3 動力伝達システム

変更項目のみ記載、記載なき項目は、
既刊の新型車解説書・整備解説書を参照
下さい。

■ 主要変更点

F/T 4WD車の4WD ↔ 2WD切換機構の廃止

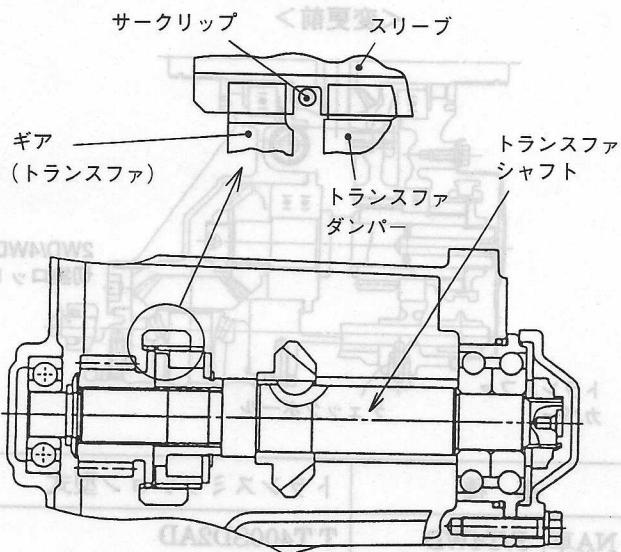
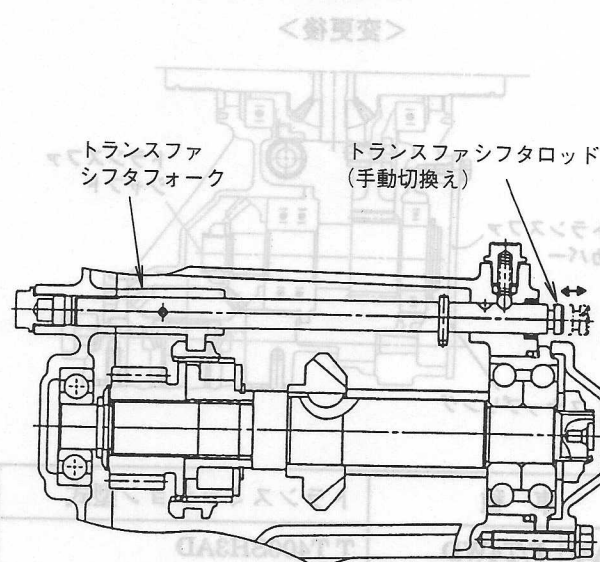
継続検査、点検整備、および故障時における被けん引きなどに使用するF/T 4WD車の4WD ↔ 2WD切換機構が廃止された。これに伴い、4WD ↔ 2WD切換機構部品であるトランスファシフトロッド、トランスファシフトフォークなどの廃止、およびスリーブの形状を変更した。また、このスリーブ内側にサークリップが追加された。

F/T4WD車の4WD↔2WD切換機構の廃止

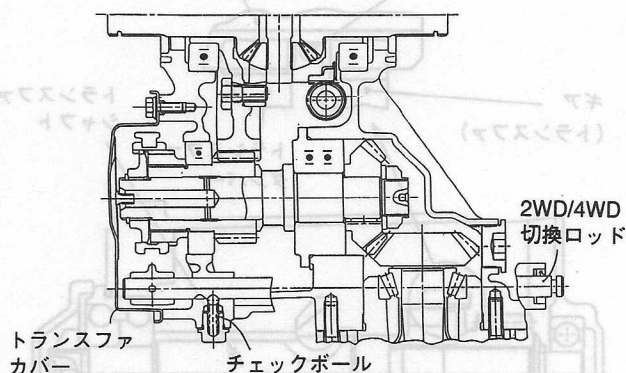
前章のマニュアルミッションと同様、F/T4WD車の4WD↔2WD切換機構が廃止された。これに伴い、トランスファシフトロッド、トランスファシフトフォーク、スリーブ等の廃止、およびトランスファシャフト、トランスファカバー等の形状、そしてトランスミッション型式記号を変更した。

車 種	トランスミッション型式
NA車 F/T4WD	T T400SH3AD
SC車 F/T4WD	T T400SB3AD

車 種	トランスミッション型式
NA車 F/T4WD	T T400SD2AD
SC車 F/T4WD	T T400SB2AD
